## **CPE 20.21.DMOSM - “Requalificação do Centro Cultural Dr. Francisco Sanches”**

### **MODIFICAÇÃO OBJETIVA DO CONTRATO DA EMPREITADA**

#### **5º adicional ao contrato da empreitada**

✓ **7 – (3 – Fundações e Estruturas – Pátio pequeno)**

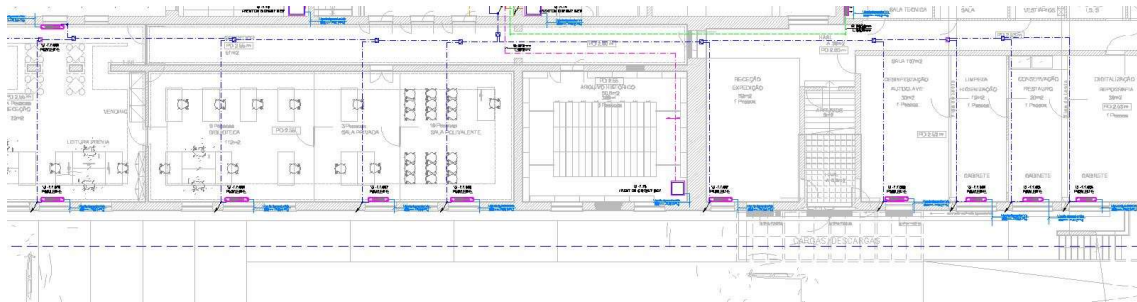
No decorrer dos trabalhos, a fiscalização constatou que devido às infiltrações resultantes e presentes no espaço, é necessário proceder a uma alteração do pavimento para uma betonilha hidrófuga com pendentes para o sistema de drenagem das águas pluviais para tentar encaminhar todas as águas pluviais provenientes dos tubos de queda e a água das chuvas que cai diretamente no espaço, para evitar infiltrações e o aparecimento de humidades nas salas que envolvem o pátio e que se encontram a uma cota mais baixa.

Considerando que este trabalho é da mesma espécie ao trabalho previsto no artigo 3.8.12, e a ser executado nas mesmas condições, o empreiteiro aceitou que o preço a aplicar seja o previsto no referido artigo.

Estes trabalhos totalizam o valor de **2.454,66€ (dois mil quatrocentos e cinquenta e quatro euros e sessenta e seis cêntimos)**.

✓ **15 – (10 – Segurança Integrada, 10.2 - Sistema CCTV)**

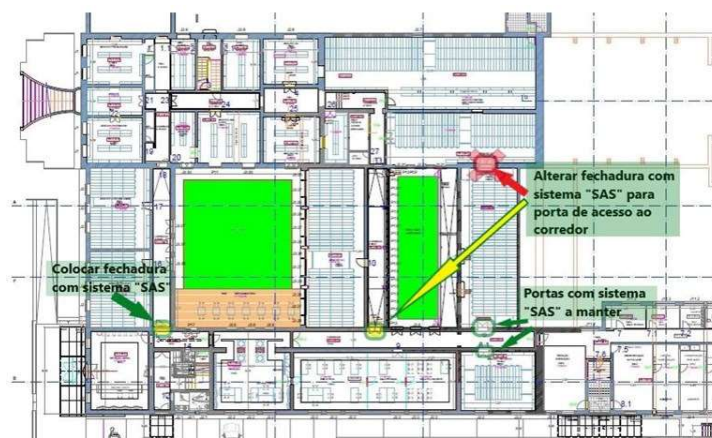
No decorrer dos trabalhos, verificou-se que algumas câmaras têm que ser reposicionadas devido à estrutura interior do edifício havendo assim a necessidade de dispendir mais extensão de cabo.

Propõe-se a execução deste trabalho, que totaliza o valor de **98,50€ (noventa e oito euros e cinquenta cêntimos)**.

✓ **10 – (2 – Arquitetura, 2.5 – Revestimentos em paredes - Remate de cerâmicos)**

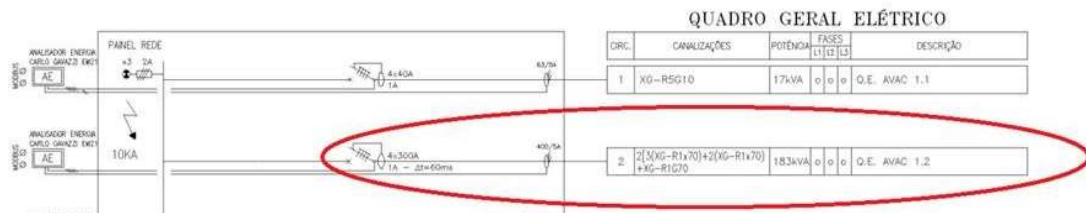
No decorrer dos trabalhos, o coordenador do projeto verificou que não havia necessidade em algumas salas, á colocação do revestimento em azulejo até ao teto, definindo a colocação até 1,50m de altura.

Para isso, vai ser necessário proceder á instalação de um perfil em PVC em todo o perímetro nas salas que vão levar azulejos até 1,50m de altura conforme imagem abaixo.

Propõe-se a execução deste trabalho, que totaliza o valor de **914,32€ (novecentos e catorze euros e trinta e dois cêntimos)**.
